Veřejná zakázka: FN Brno – Rekonstrukce kliniky dětských infekčních nemocí a energeticky úsporná opatření objektu S

Vysvětlení zadávací dokumentace č. 6

Vysvětlení zadávací dokumentace č. 7

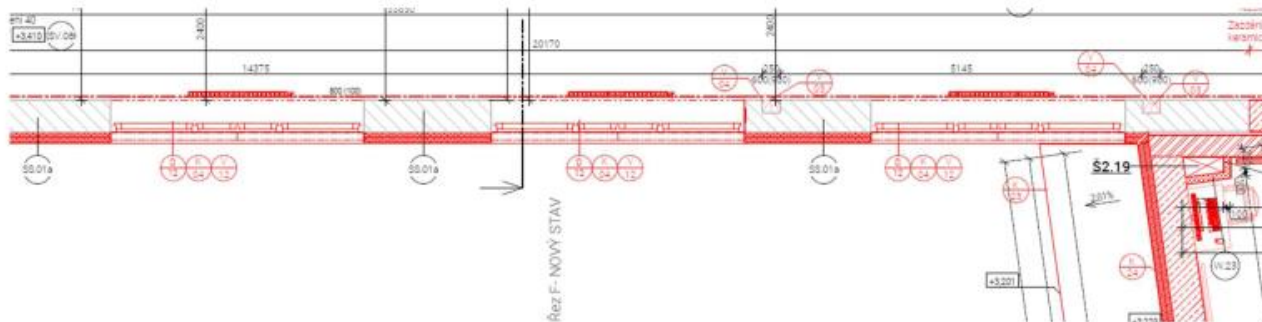
Dle přiložených snímků je obsah projektové dokumentace nekompletní. Prosím o doplnění složek se soubory s názvem D.1.1.1 POŽADAVKY NA OBJEKT A JEHO STAVEBNÍ KONSTRUKCE, D.1.1.2 ŘEŠENÍ POŽADAVKŮ NA OBJEKT A JEHO STAVEBNÍ KONSTRUKCE. Viz seznam dokumentace.

Zmíněný soubor se nachází v odevzdané projektové dokumentaci. Tenhle soubor je uložen ve složce „D.1.1.3_VÝKRESOVÁ ČÁST“. Soubor se jmenuje „D.1.1.1+D.1.1.2“
